AVD.	P	3	GRUPP	36
BETR.	Vindrutetorkare 140, 164 240, 264		NR	3
			DATUM	Maj 75

Vindrutetorkarmotor, Elektrolux

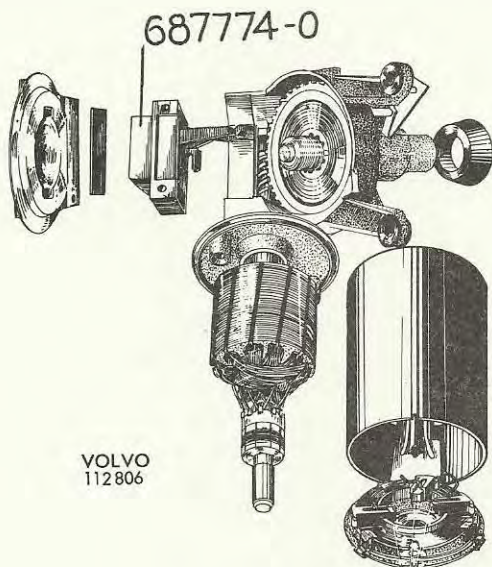
Vindrutetorkarmotorerna 686998-6 för Volvo 140/164 och 1202 580-5 för Volvo 240/264 har en plint med släpkontakt för parkeringsläge och kontakter för anslutning av ledningsmatta. Denna kontaktplint finns nu som separat reservdel. Vid fel på t.ex. släpkontakten byts denna kontaktplint och ej hela motorn.

Detaljnumret för kontaktplinten är 687774-0.
